SOPRINTENDENZA SPECIALE PER IL PIANO NAZIONALE
DI RIPRESA E RESILIENZA

[ID_VIP: 10105] **PROVINCIA DEL SUD SARDEGNA (comuni di Sanluri, Sardara e Villanovaforru) - Progetto di un impianto per la produzione di energia da fonte eolica on-shore di potenza complessiva pari a 72 MW, denominato "Sanluri-Sardara", costituito da 12 aerogeneratori, e di un sistema di accumulo elettrochimico da 35 MW, con opere civili accessorie e di connessione alla RTN**

Conferma parere tecnico istruttorio della Soprintendenza Speciale per il PNRR (Prot. MiC SS-PNRR n. 8626 del 18/03/2024).

*Estratto dall’elaborato “GRE.EEC.D.25.IT.W.17279.00.044.01 - INQUADRAMENTO GENERALE SU CTR SCALA 1:10.000.
Evidenziazione delle modifiche apportate alla turbina V01, alla BESS e SSE*

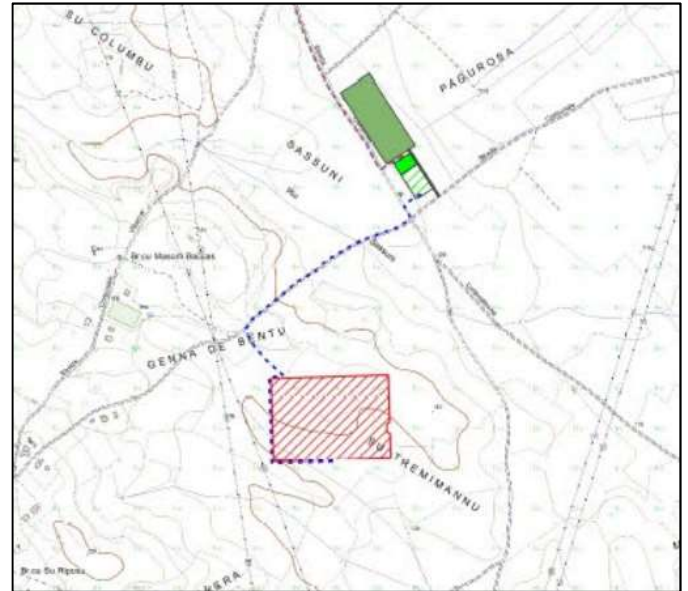
considerato che, come dichiarato dal Proponente nel documento integrativo denominato *Relazione paesaggistica e compatibilità (DPCM 2005)* codice elaborato GRE.EEC.K.26.IT.W.17279.00.028.01 (pag. 4), sono state introdotte le seguenti modifiche progettuali:

- modifica della posizione della turbina V01 e delle relative piazzola e strada di accesso;
- modifica della posizione del sistema BESS, della SSE e della SE “Sanluri”.

considerato che lo stesso Proponente, nel documento sopra citato e alla stessa pagina, fornisce le seguenti spiegazioni per le modifiche introdotte "...Le modifiche sulla turbina V01, BESS e SSE derivano dalla volontà del Proponente di ridurre al minimo l'interferenza con le aree tutelate; lo spostamento della Stazione Elettrica 150/380 kV "Sanluri" e dei relativi raccordi aerei, invece, deriva da una specifica richiesta di Terna al fine di contenere, il più possibile, i movimenti scavo-riporti necessari alla costruzione della Stazione Elettrica";

Elaborazione SS PNRR – evidenziazione della fascia di rispetto di tre km dai beni culturali tutelati ai sensi della Parte II del D.Lgs. 42/2004

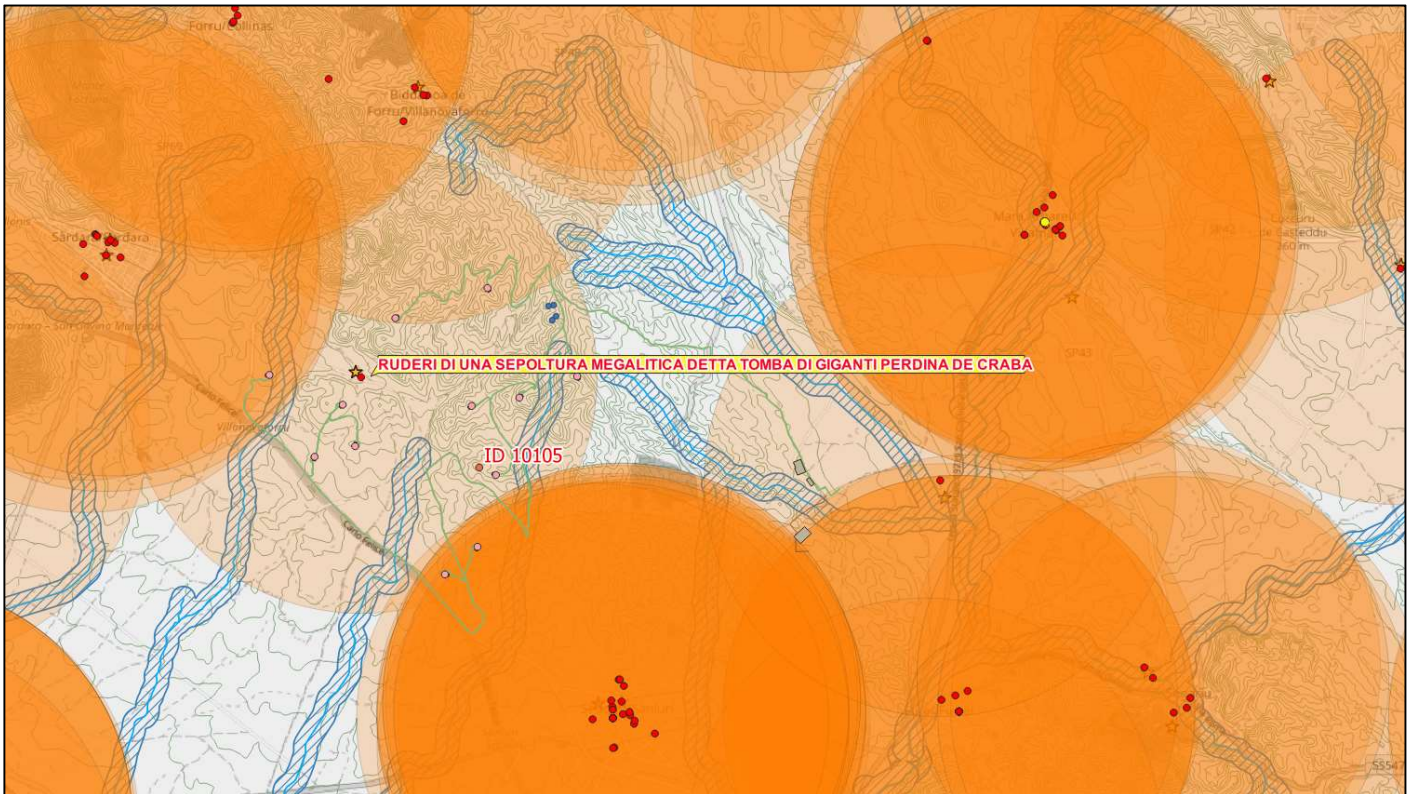
considerato che ai sensi del D.Lgs. 199/2021 art. 8 comma 20 lettera c-quater) è individuata una fascia di rispetto di tre chilometri dai beni culturali tutelati ai sensi della Parte II del D. Lgs 42/2004 (cfr. l'immagine seguente);

considerato che è presente, tra gli altri, in posizione baricentrica rispetto al parco eolico, la "Tomba dei Giganti di Perdina Craba", tutelata ai sensi del D.M. 24.01.1974, ex lege 1089/1939, distante circa 1,18 km ad est dall'aerogeneratore V01, distante circa 1,17 km a nord-est dall'aerogeneratore V02, distante circa 886 metri a nord dall'aerogeneratore V03, distante circa 427 m a nord-est dall'aerogeneratore V04, distante circa 858 m a sud-ovest dall'aerogeneratore V05, distante circa 1,94 km a sud-ovest dall'aerogeneratore V06, distante circa 2,70 km a nord-ovest dall'aerogeneratore V07, distante circa 2,60 km a nord-ovest dall'aerogeneratore V08, distante circa 2,09 km a nord-ovest dall'aerogeneratore V09, distante circa 1,43 km a nord-ovest dall'aerogeneratore V10, distante circa 2,06 km a nord-ovest dall'aerogeneratore V11, distante circa 2,71 km ad ovest dall'aerogeneratore V12, quindi **posta ad**

una distanza inferiore ai tre chilometri dagli aerogeneratori (cfr. sempre immagine seguente);

considerato che nella Relazione paesaggistica integrativa (elaborato GRE.EEC.K.26.IT.W.17279.00.028.01) non viene attentamente analizzata l'interferenza tra le fasce di rispetto dei beni culturali, ai sensi del d.Lgs 199/2021 art. 20 comma 8 lettera c-*quater*), e la posizione degli aerogeneratori, della BESS e della SE Sanluri;

considerato che l'impianto di cui trattasi, anche per come modificato nel nuovo layout di progetto di cui alla documentazione integrativa trasmessa nell'aprile 2024, non è comunque ricompreso nelle aree considerate idonee ai sensi del succitato co. 8, art. 20 del D. Lgs. 199/2021, in quanto interferisce con numerosi beni sottoposti a tutela ai sensi della Parte II del D. Lgs.42/2004 (come aveva tra l'altro già specificato la Soprintendenza ABAP nella espressione del parere endoprocedimentale acquisita al protocollo della Scrivente al n. 6745 del 27/02/2024), rientrando quindi all'interno delle fasce di rispetto di 3 chilometri, previste per gli impianti eolici;
